IMPIANTO DI RECUPERO DI RIFIUTI NON PERICOLOSI  
VARIANTE SOSTANZIALE

INTEGRAZIONI

RELAZIONE TECNICA INTEGRATIVA

Data: Luglio 2019

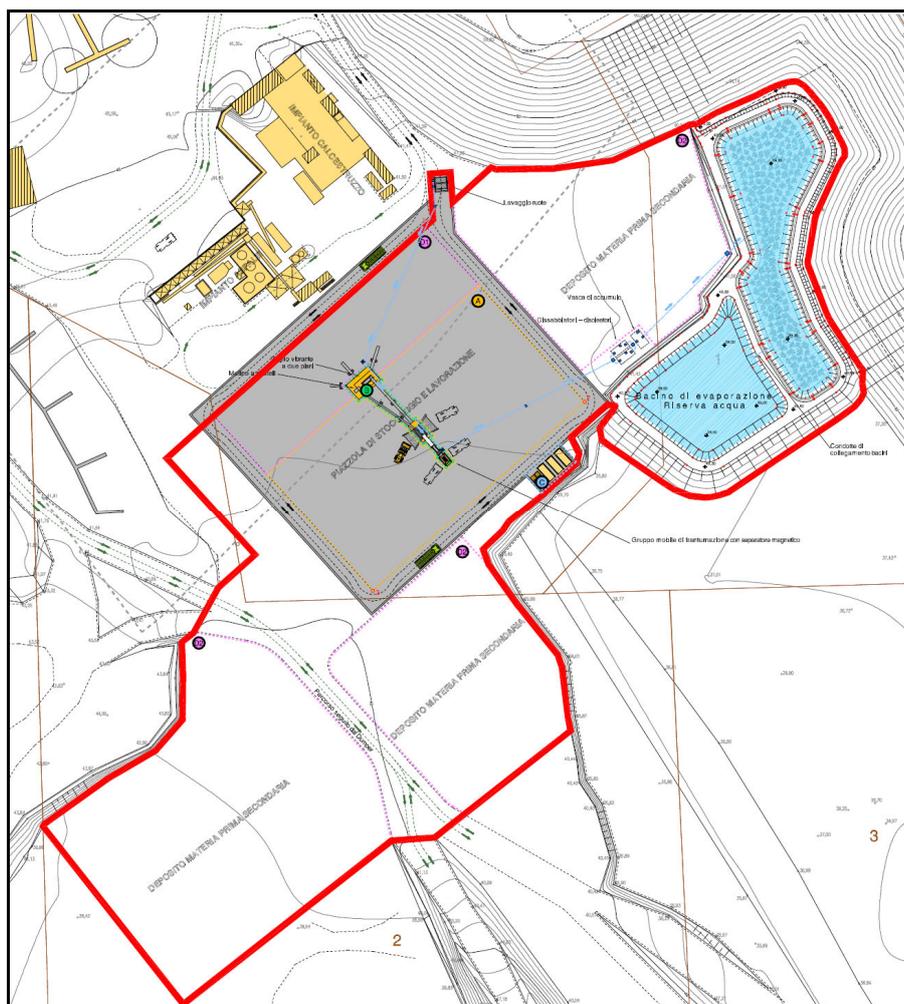
*Il proponente deve dare evidenza che il progetto di variante proposto è conforme alle previsioni di Piano.*

Il Piano regionale prevede, in particolare, il rispetto di una distanza di 100 metri dalle abitazioni dal luogo dove effettivamente viene effettuato il recupero.

Nel Quadro di riferimento programmatico, allegato allo studio di impatto ambientale (ALL. C03), è stata eseguita la disamina del progetto in relazione alle prescrizioni del Piano regionale di gestione dei rifiuti solidi urbani e speciali della Regione Veneto approvato con Deliberazione del Consiglio Regionale n. 30 del 29/04/2015.

L'analisi ha dimostrato che il sito, dove è individuato il progetto, non ricade in aree non idonee a priori alla sua realizzazione.

Nell'immagine seguente dimostra il rispetto di tale vincolo.
